Сто пятьдесят четвертая сессия

Предложение по исправлению 1 к глобальным техническим правилам № 11 (внедорожная подвижная техника (ВДПТ))

Представлено Рабочей группой по проблемам энергии и загрязнения окружающей среды^{*}

Рис. 7.3
Последовательность испытания

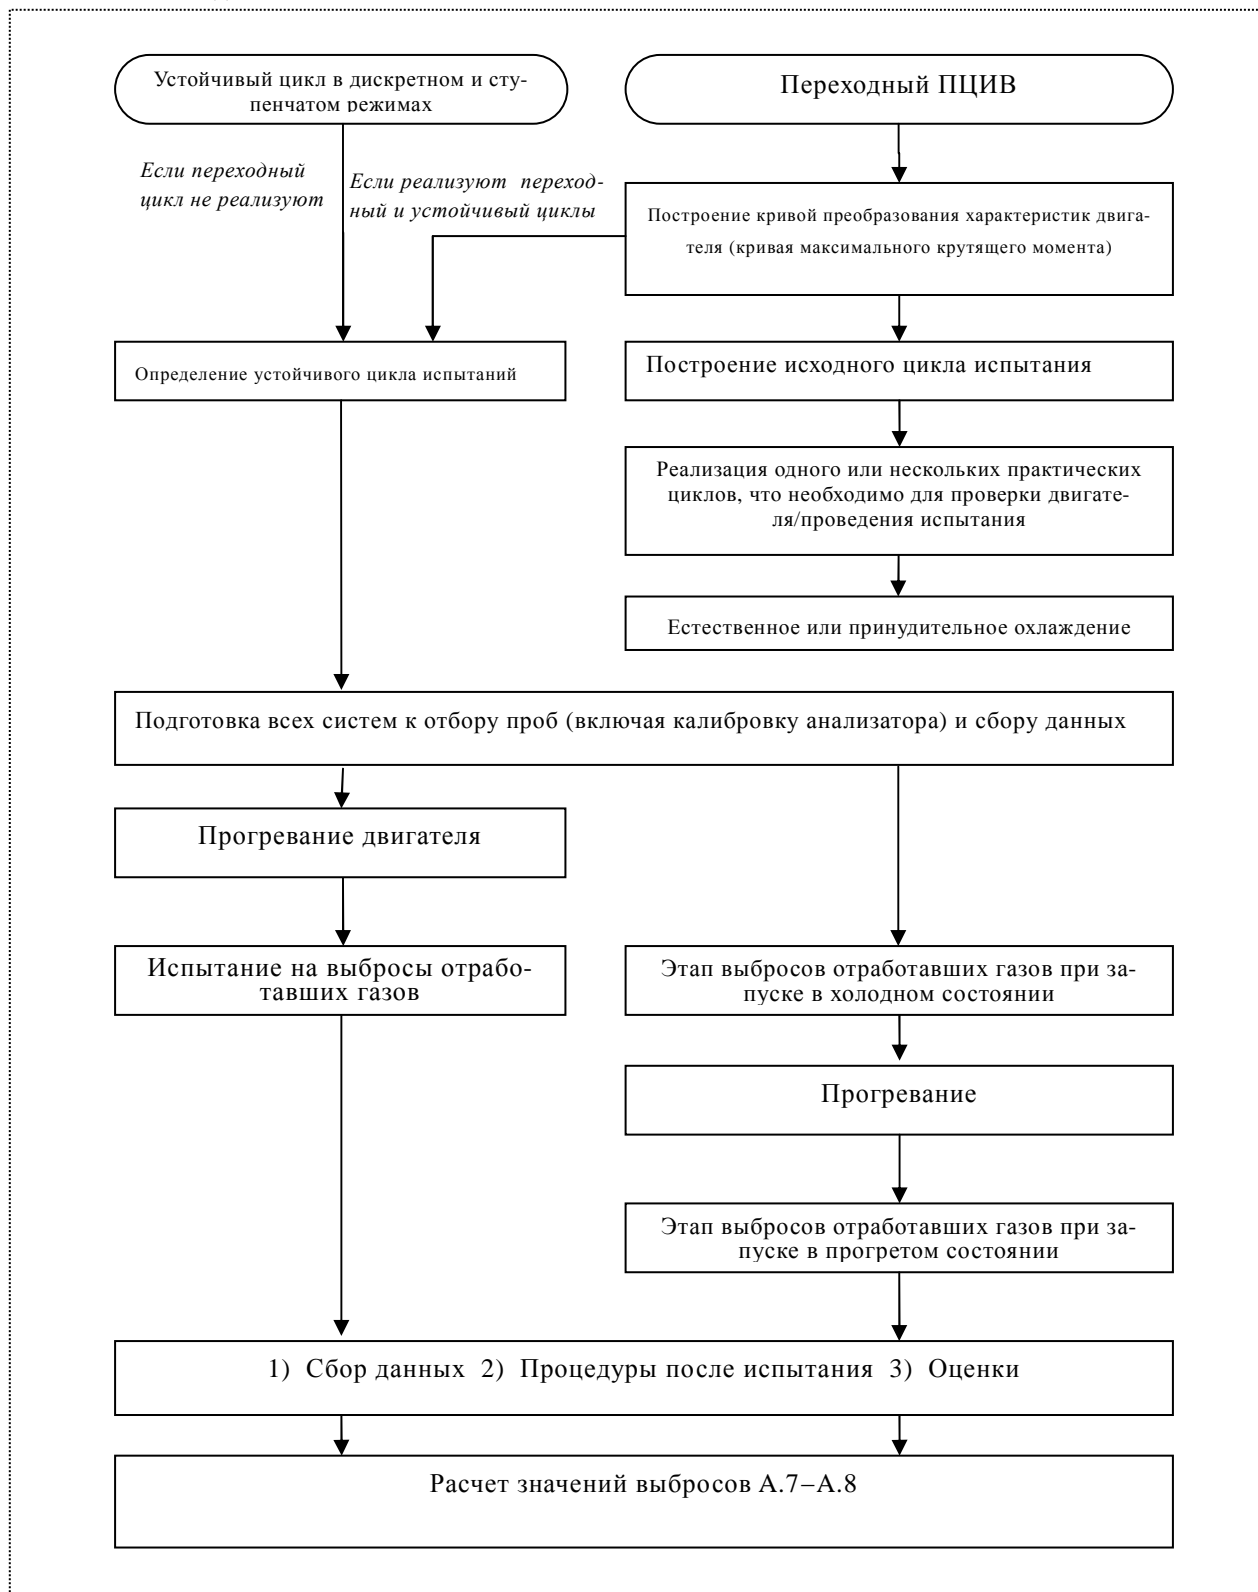
Пункт 7.5 изменить следующим образом:

- h) фильтр(ы) для ТЧ подвергают предварительному кондиционированию, взвешиванию (пустой вес), загрузке, повторному кондиционированию, повторному взвешиванию (вес с нагрузкой), после чего производят оценку проб в соответствии с процедурами, проводящимися до (7.3.1.4-5) и после (7.3.2.2) испытания;

На приведенной ниже диаграмме указаны процедуры, необходимые для реализации циклов испытаний ВДПТ с измерением уровня выбросов отработавших газов из двигателей.

"Рис. 8.1

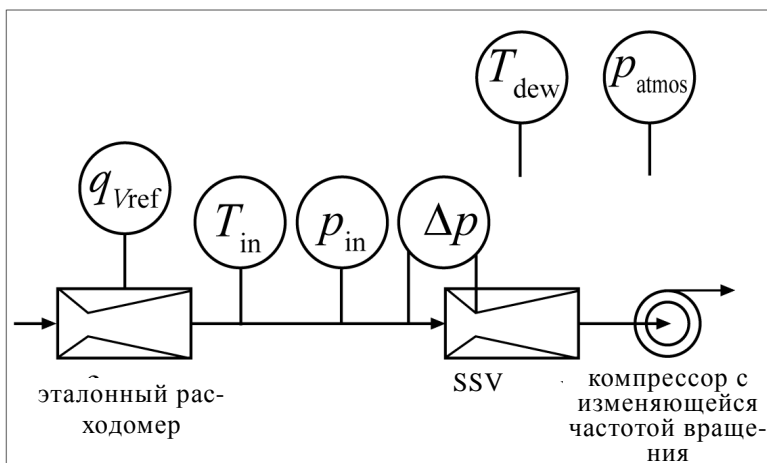
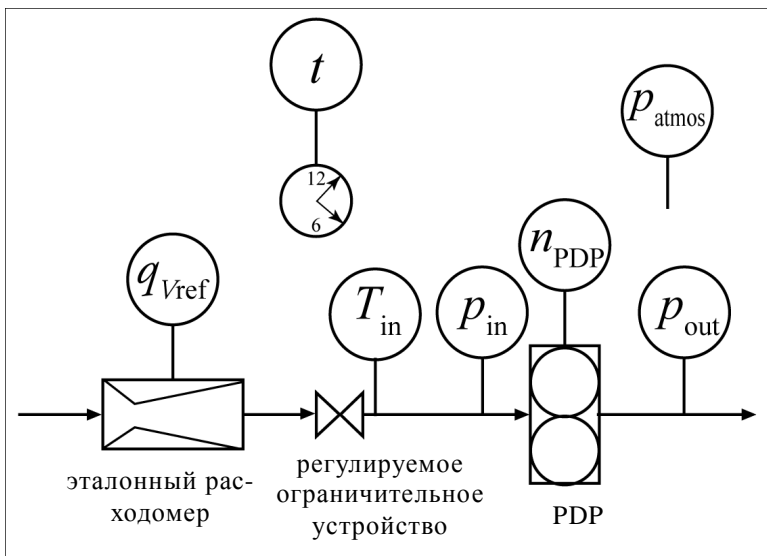
Пункт 8.1.4.4, рис. 8.1 изменить следующим образом:

Рис. А.4.1

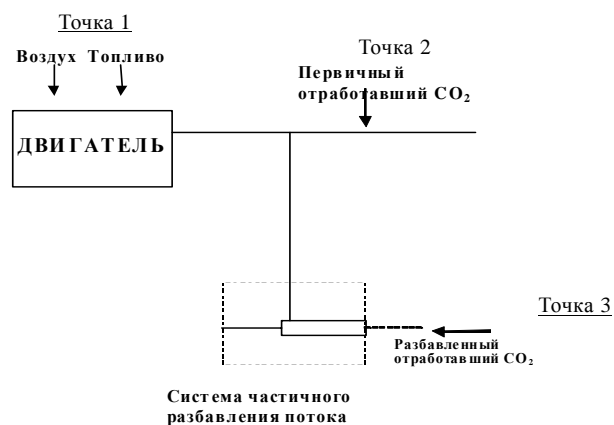
Пункт А.4.1 изменить следующим образом:

На рис. А.4.1 показаны точки отбора проб, в которых проверяют потоки углерода. В нижеследующих пунктах приводятся конкретные уравнения для определения потоков углерода в каждой точке отбора проб.

Рис. 7.3
Последовательность испытания

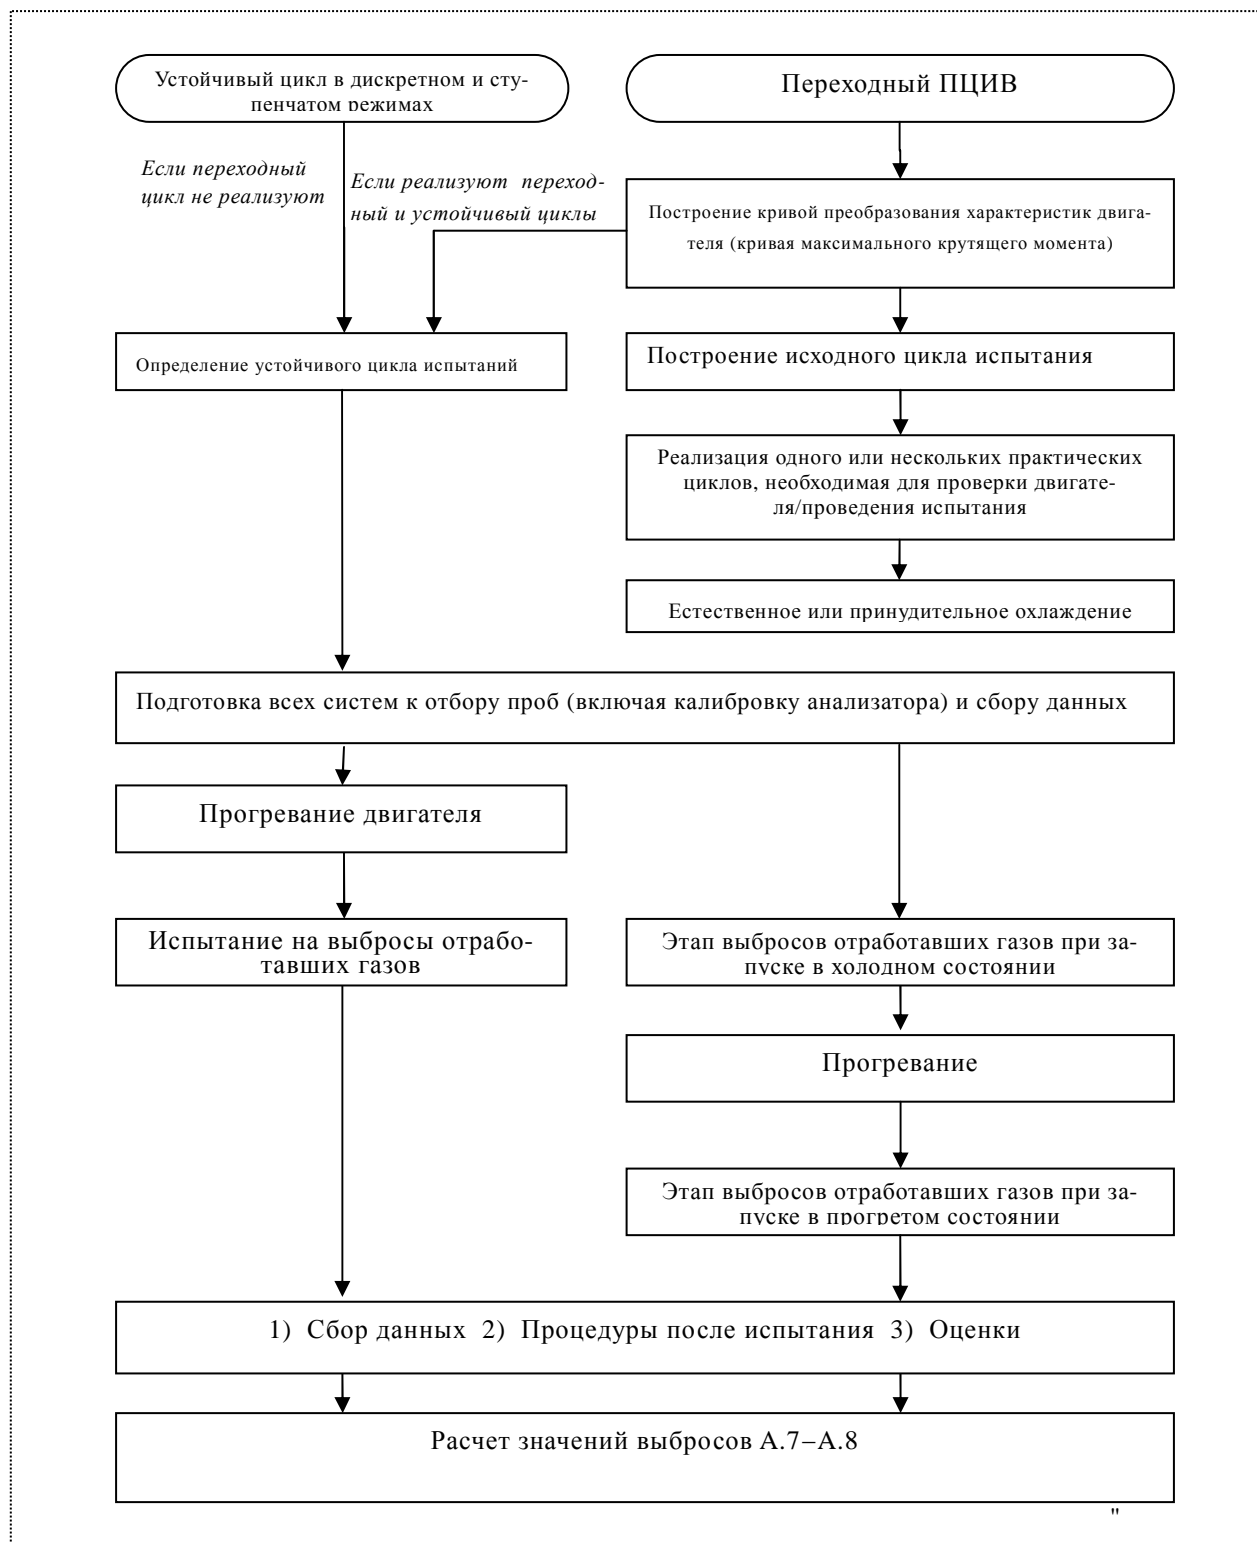
Пункт 7.5 изменить следующим образом:

- h) фильтр(ы) для ТЧ подвергают предварительному кондиционированию, взвешиванию (пустой вес), загрузке, повторному кондиционированию, повторному взвешиванию (вес с нагрузкой), после чего производят оценку проб в соответствии с процедурами, проводящимися до (7.3.1.5) и после (7.3.2.2) испытания;

На приведенной ниже диаграмме указаны процедуры, необходимые для реализации циклов испытаний ВДПТ с измерением уровня выбросов отработавших газов из двигателей.

"Рис. 8.1

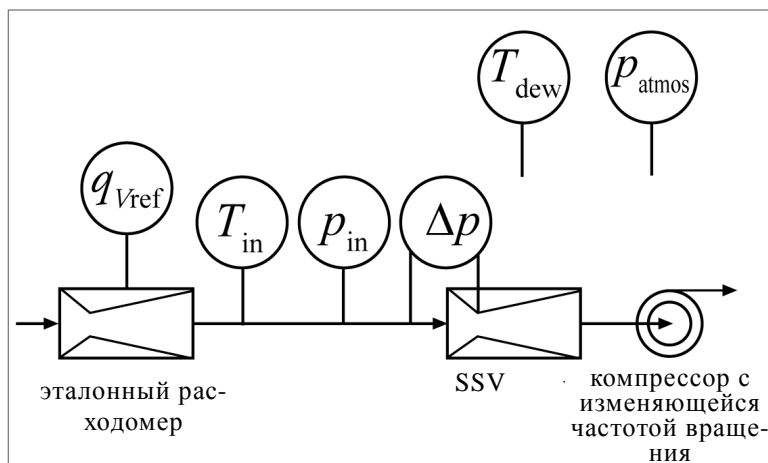
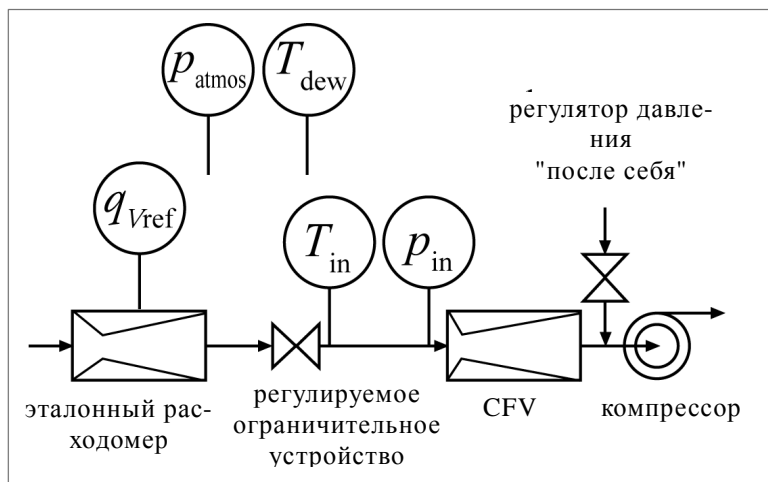
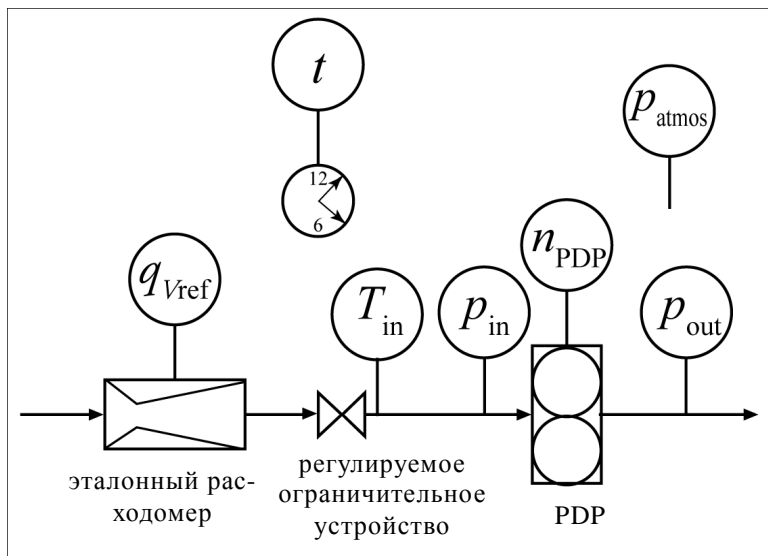
Пункт 8.1.4.4, рис. 8.1 изменить следующим образом:

Рис. А.4.1

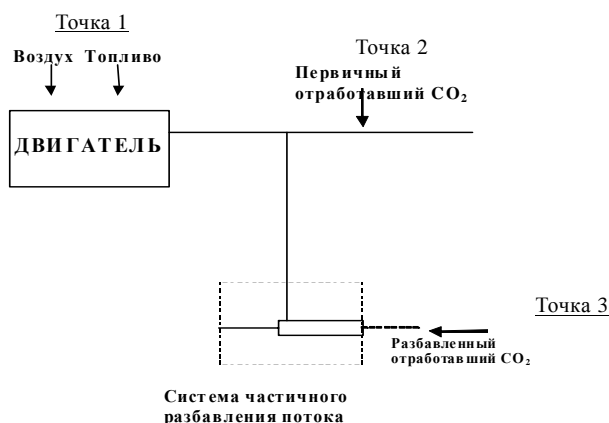
Пункт А.4.1 изменить следующим образом:

На рис. А.4.1 показаны точки отбора проб, в которых проверяют потоки углерода. В нижеследующих пунктах приводятся конкретные уравнения для определения потоков углерода в каждой точке отбора проб.
